dotyczy postępowania pn: „ Wzmocnienie nawierzchni drogi wojewódzkiej nr 302 na odcinku Zbąszyń – Jastrzębsko Stare”.

Wielkopolski Zarząd Dróg Wojewódzkich w Poznaniu, w związku z prośbą o wyjaśnienie treści Specyfikacji Warunków Zamówienia w przedmiotowym postępowaniu, działając w trybie art. 284 ust. 2 Ustawy z dnia 11 września 2019 r. - Prawo zamówień publicznych (t.j. Dz. U. z 2024 r. poz. 1320), wyjaśnia co następuje:

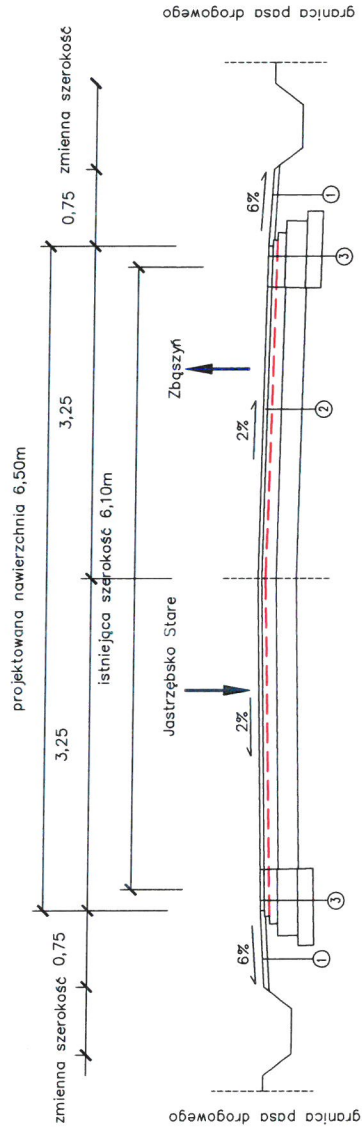
Prosimy o zamieszczenie dokumentacji projektowej tj. opisu technicznego, planu orientacyjnego, planu sytuacyjnego, przekrojów normalnych.

Zamawiający informuje, że nie posiada dokumentacji projektowej a roboty realizowane będą w ramach remontu istniejącej nawierzchni. W załączeniu przesyłamy plan sytuacyjny oraz przekrój normalny.
